**AVIS RELATIF À LA PROTECTION
CONTRE LES EVENTUELS EFFETS NOCIFS ET NUISANCES
PROVOQUÉS PAR LES RAYONNEMENTS NON IONISANTS
GÉNÉRÉS PAR DES ANTENNES ÉMETTRICES STATIONNAIRES**

Commune : CHAUDFONTAINE - Exploitant : ORANGE

Référence exploitant : 297L1_3 / 30503L1_3 / 40503L1_3 / 50503L1_3

Rapport n° 1937 / 2025

Figure 1 : Vue en plan des lieux de séjour et des points de contrôle

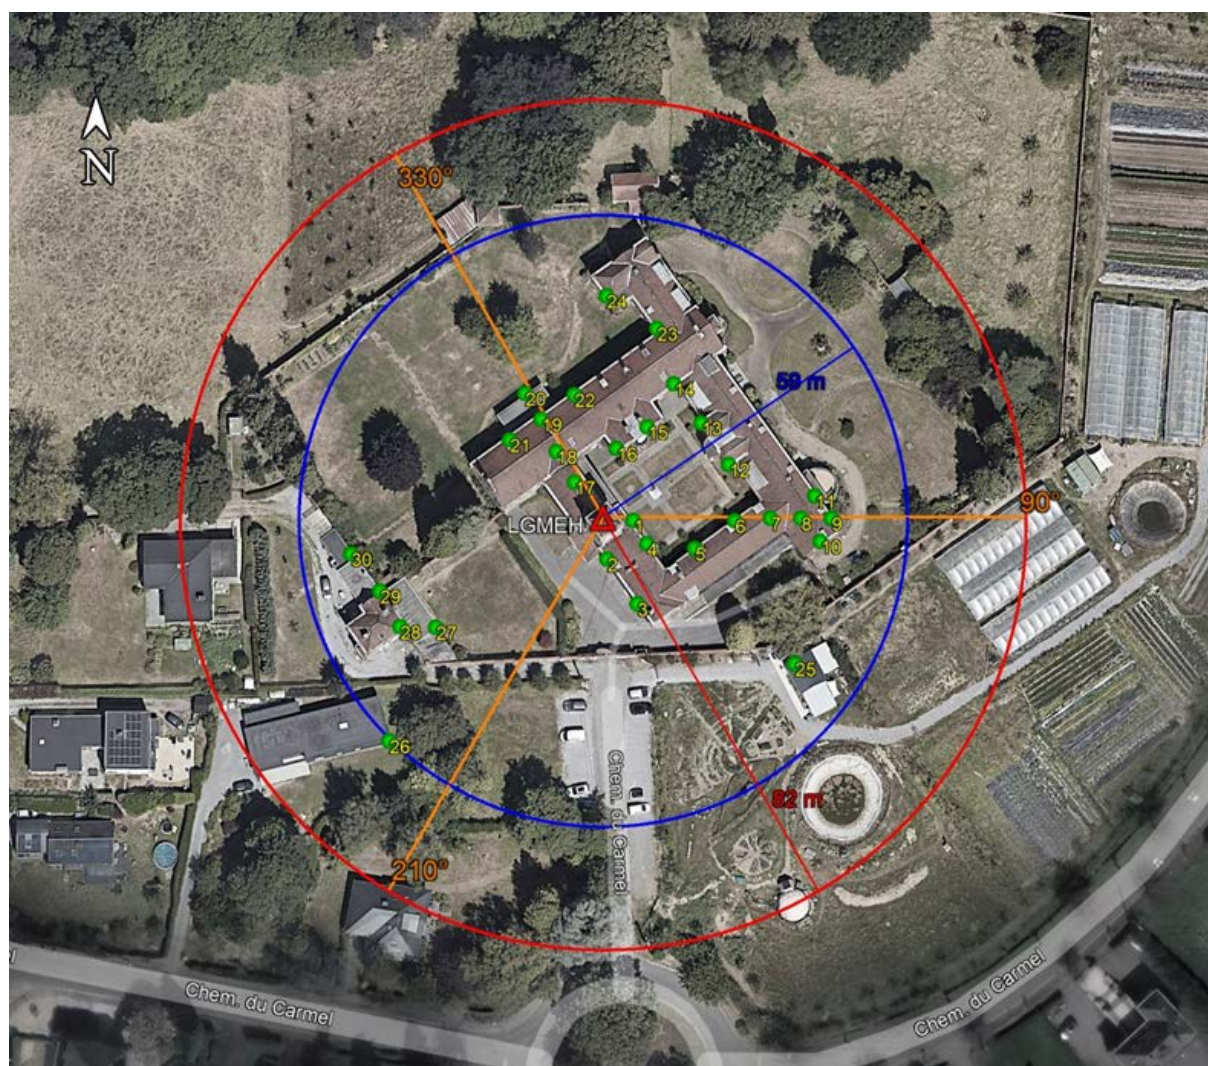
Les fréquences d'émission, la puissance rayonnée par chacune des antennes et leur gain permettent de déterminer le rayon de la zone à analyser. Tout dépassement de la limite par installation est exclu en dehors de cette zone. Le tableau 2 reprend les 35 LS² pour lesquels l'indice d'exposition est le plus élevé. Les différentes colonnes indiquent :

- le numéro du point de contrôle repris sur un des plans de la figure 1;
- le numéro du LS dans lequel se trouve le point de contrôle de la 1^{ère} colonne ;
- l'atténuation d'obstacle prise en compte pour le calcul de l'indice d'exposition dans le LS ;
- le résultat du calcul de l'indice d'exposition.

N° point de contrôle	LS	Atténuation (dB)	Indice d'exposition relatif à la limite par installation IE_i
7	LS1	3,0	0,983
19	LS1	3,0	0,975
22	LS1	3,0	0,943
8	LS1	3,0	0,916
27	LS27	3,0	0,891
11	LS1	3,0	0,890
9	LS1	3,0	0,837
10	LS1	3,0	0,818
28	LS27	3,0	0,774
6	LS1	3,0	0,746
21	LS1	3,0	0,745
24	LS1	3,0	0,669
12	LS1	3,0	0,658
26	LS26	3,0	0,585
23	LS1	3,0	0,513
14	LS1	3,0	0,454
13	LS1	3,0	0,421
30	LS27	3,0	0,381
18	LS1	3,0	0,344
29	LS27	3,0	0,332
5	LS1	3,0	0,316
3	LS1	3,0	0,265
17	LS1	3,0	0,244
15	LS1	3,0	0,193
20	LS1	3,0	0,169
16	LS1	3,0	0,128
25	LS25	3,0	0,125
1	LS1	3,0	0,113
2	LS1	3,0	0,107
4	LS1	3,0	0,080

En ce qui concerne les antennes de l'installation mentionnées dans le tableau 1, la distance maximale à laquelle la limite pourrait être atteinte, à l'extérieur, est égale à 73,8 m. S'il n'y a pas de LS à une distance inférieure, les antennes respectent forcément la limite d'immission.

Dans le cas des LS situés à l'intérieur des bâtiments, une atténuation d'obstacle est prise en compte et il en résulte que la distance maximale à laquelle la limite pourrait être atteinte se réduit à 53,0 m.

Figure 2 : Vue en plan des installations d'antennes dans un rayon de 300 mètres autour de l'installation faisant l'objet de la demande d'avis

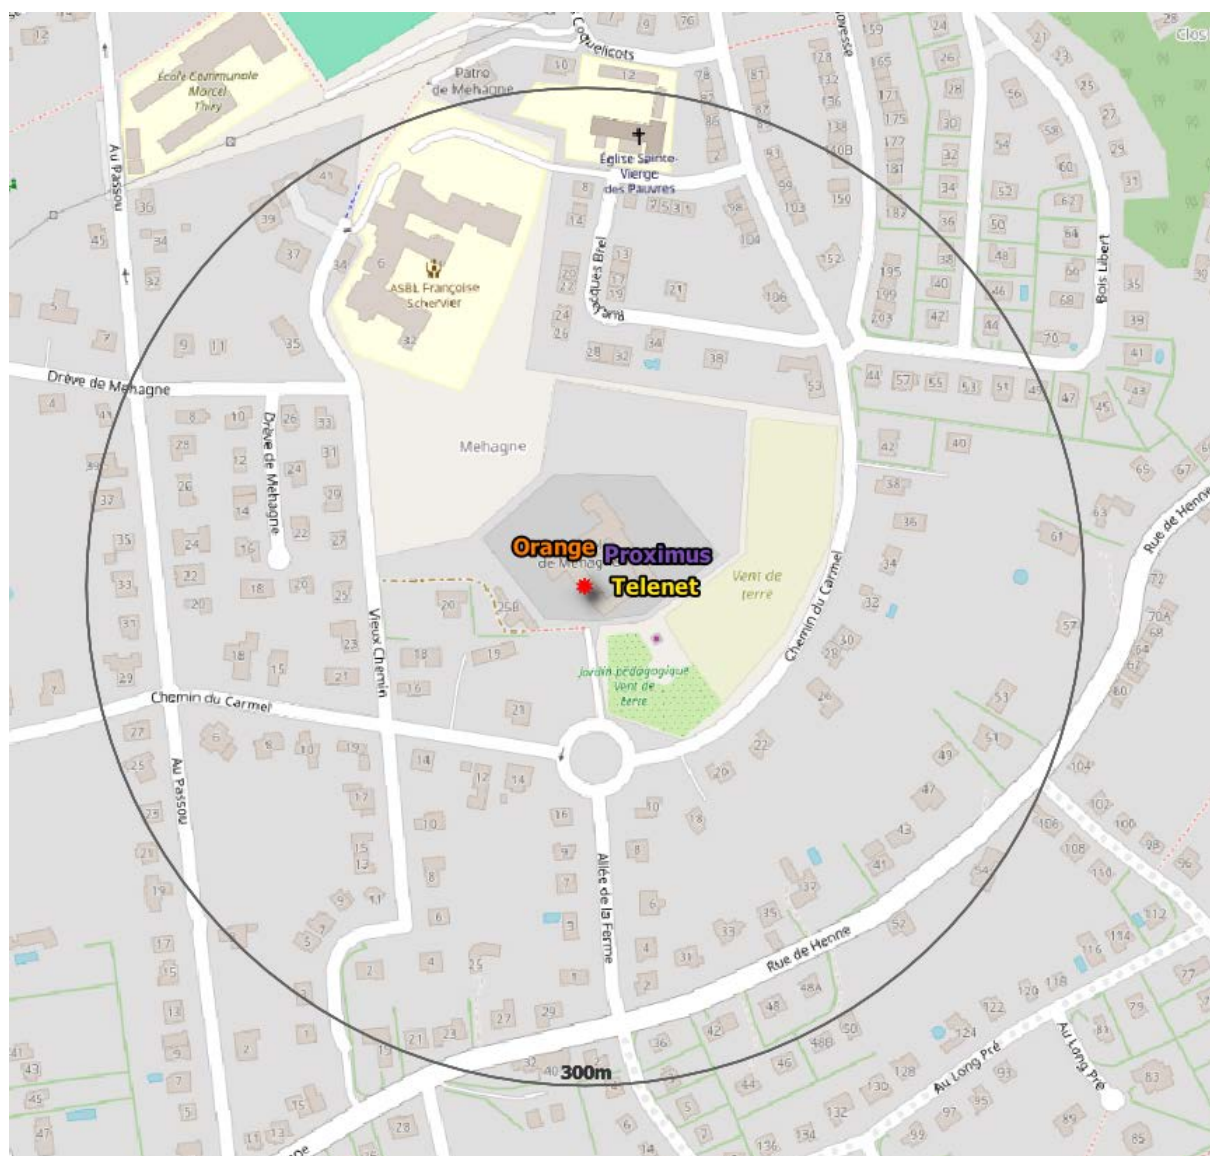
Le plan en projection verticale de la figure 2 indique la localisation des installations d'antennes émettrices stationnaires visées par le décret et situées dans un rayon de 300 mètres autour de l'installation référencée dans le paragraphe 2 et localisée au centre du cercle. Les données de localisation de ces antennes et les avis correspondant sont accessibles via le cadastre en ligne des antennes émettrices stationnaires⁸. Les installations prises en compte dans l'évaluation du respect de la limite cumulative sont les installations d'antennes émettrices déclarées en service par l'exploitant à la date du présent avis, à l'exception de l'installation référencée dans le paragraphe 2 et éventuellement d'autres installations ayant fait l'objet d'une demande d'avis à la même date et qui sont situées à l'intérieur de la zone de 300 mètres de rayon.

- il y a au plus 4 installations d'antennes émettrices stationnaires présentes dans la zone d'évaluation de 300 mètres de rayon représentée dans la figure 2, y inclus l'installation référencée dans le paragraphe 2 : la limite cumulative définie à l'article 4, §2 du décret est

- b) il y a exactement 5 installations d'antennes émettrices stationnaires présentes dans la zone d'évaluation de 300 mètres de rayon représentée dans la figure 2, y inclus l'installation référencée dans le paragraphe 2 et il existe, pour 3 ou 4 de ces installations, un avis attestant le respect de la limite abrogée de 3 V/m : la limite cumulative définie à l'article 4, §2 du décret est nécessairement respectée dans les lieux de séjour à l'intérieur de la zone d'évaluation de 300 mètres de rayon ;

- c) dans tous les autres cas, il a été vérifié que la limite cumulative définie à l'article 4, §2 du décret n'est pas dépassée dans les lieux de séjour sur base du nombre d'installations localisées dans la zone d'évaluation de 300 mètres de rayon représentée dans la figure 2, de leur localisation ainsi que des données inscrites dans la figure 1 et au paragraphe 4 du présent avis et dans les avis attestant le respect de la limite par installation ou de la limite abrogée de 3 V/m relatifs aux autres installations reprises dans la figure 2.

Compte tenu des considérations ci-dessus, il apparaît que l'intensité du rayonnement électromagnétique généré, dans les lieux de séjour situés dans un rayon de 300 mètres autour de l'installation référencée dans le paragraphe 2, par l'ensemble des antennes émettrices stationnaires de l'ensemble des exploitants du même site d'antennes émettrices stationnaires respecte la limite fixée à l'article 4, § 2 du décret.
